Nota van zienswijzen
TAM-Omgevingsplan Hoofdstuk 22n, Lienden Gildeland

Datum raadsbesluit: 14 juli 2026

Figuur 1 Situatieschets uitrit

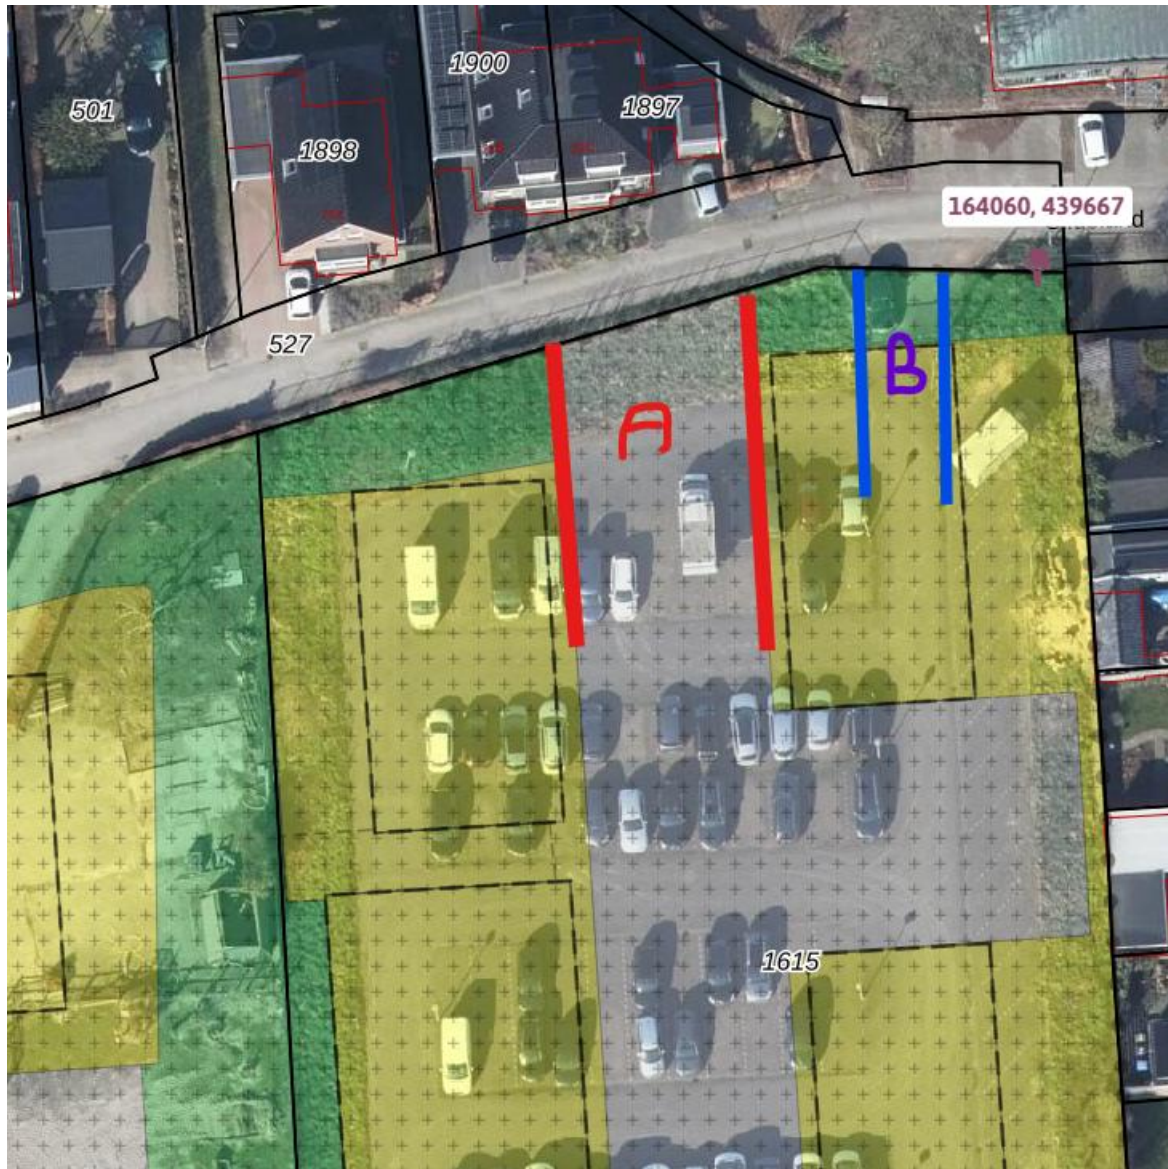
1) Ontsluiting/verkeer: behoud huidige uitritlocatie en verander de functie naar een calamiteiten-doorgang.

Het ontwerp voorziet in een nieuwe ontsluitingsuitrit ter hoogte van mijn woning (perceel 5.1.2e). Daarmee vervalt de bestaande uitrit van het huidige parkeerterrein.

De verplaatsing van de ontsluiting naar locatie A heeft voor mij directe en onevenredige gevolgen:

- toename verkeers- en geluidsoverlast direct voor mijn gevel;
- koplampinstraling in de avond/nacht (lichtoverlast) richting woning/gevel;
- verlies van privacy door passerend verkeer en zichtlijnen;
- risico op waardevermindering van mijn woning.

De ontsluiting aan het Gildeland is zodanig gesitueerd dat een efficiënte inrichting van het plangebied wordt gecreëerd. Bij hergebruik van de bestaande ontsluiting zou veel bebouwbaar gebied wegvallen, wat een negatief effect heeft op het aantal woningen. Omdat woningbouwlocaties schaars zijn, is bij deze ontwikkeling ingezet op een zo efficiënt mogelijke inrichting van het plangebied.

Bij de aansluiting op het Gildeland wordt een bladhoudende haag aangebracht om lichthinder door koplampen op het perceel van de indiener te beperken (zie bijlage 5 van de nota van zienswijzen). Daarnaast is een draaicurve in de weginrichting aangebracht, zodat het niet mogelijk wordt gemaakt om vanuit de verkeerde rijrichting Gildeland op te rijden.

Naar aanleiding van de ingebrachte zienswijze wordt het verkeersonderzoek aangepast, met betrekking tot de rijrichting van de weg die aansluit op het Gildeland. Deze wordt ingericht als een eenrichtingsweg en zal aansluiten op het Gildeland. Daarnaast heeft de gemeente de intentie om het Gildeland als een eenrichtingsweg (rijrichting van west naar oost) in te richten. Deze intenties zijn niet verwerkt in de toelichting van het ontwerpplan; daarom worden deze aangepast.

Figuur 2 Kruisend verkeer ter hoogte van Second Life

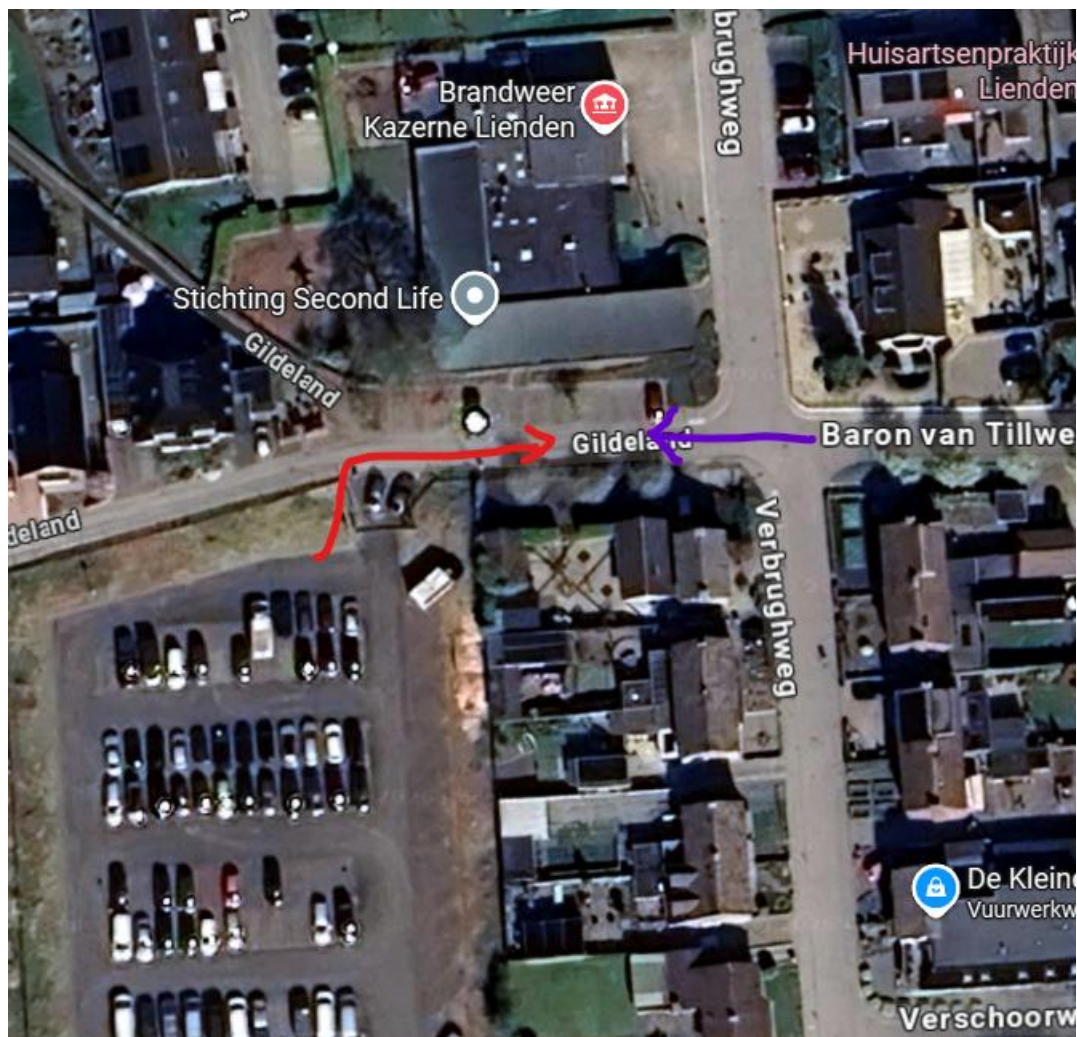
In de stukken wordt gesproken over het “aanbrengen van een bocht” om verkeer te sturen. Een dergelijke bocht is geen verkeersmaatregel die veiligheid en leefbaarheid voldoende borgt:

- het voorkomt niet structureel dat verkeer langs/voor mijn woning komt;
- het voorkomt geen lichtoverlast of piekbelasting;
- het is niet handhaafbaar als “maatregel” om ongewenste routes uit te sluiten.

Figuur 3 Hof van Lienden. In- en uitrit en calamiteiten doorgang

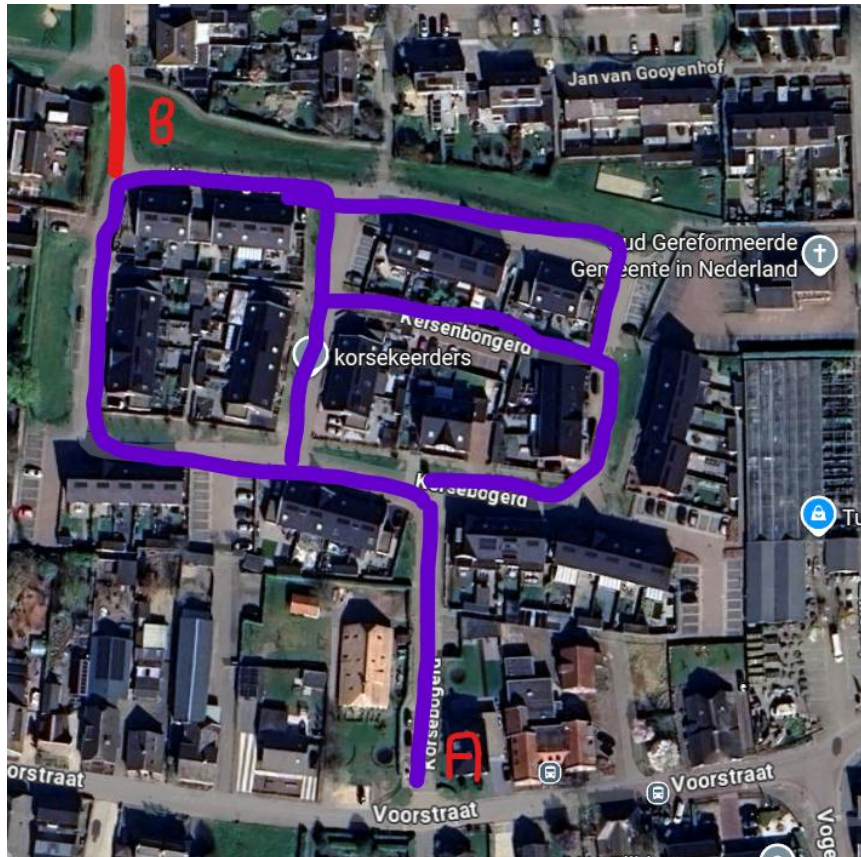
Referentie: Hof van Lienden

Het project **Hof van Lienden** (gerealiseerd rond 2018) laat zien hoe het wél kan: één duidelijke, brede en overzichtelijke hoofdinrit (Voorstraat) (A), met aan de achterzijde uitsluitend een beperkte doorgang voor calamiteiten/voet en fiets verkeer (B). Dat is ruimtelijk en verkeerskundig consistent dan het verplaatsen van een hoofdonthouding naar een smalle woonstraat direct tegenover een bestaande woning.

Figuur 4 Bouwhoogtes

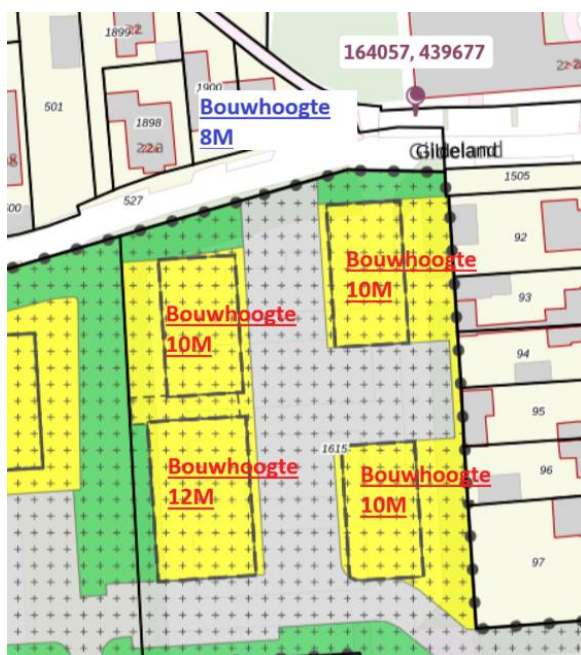
2) Bouwmassa en privacy: te hoog/te dicht bij bestaande woningen – aanscherpen hoogte, afstand en inkijk aan randen

Daarnaast blijkt uit de plannen dat woningen direct tegenover mijn woning een bouwhoogte van circa 10 meter krijgen en verderop een appartementengebouw tot circa 12 meter. Deze hoogte en massa passen niet bij het dorps karakter en leiden tot een onevenredige aantasting van uitzicht, bezonning en privacy voor bestaande bewoners.

Zie situatieschetsen met bouwhoogtes. Tevens de bouwhoogtes van 5.1.2e b en c.

Het stedenbouwkundig ontwerp is te verantwoorden. Er zijn geen substantiële verschillen tussen de bouwregels (in het bijzonder voor de bouw- en goothoogte) van het ontwerpplan Gildeland en andere planologische regels die van toepassing zijn rondom het plangebied, waaronder het bestemmingsplan Kernen Buren.

In het beoogde bouwplan worden aan de noordgevel van de nieuwe woning alleen raampartijen op de begane grond gerealiseerd (ten opzichte van de woning van de indiener).
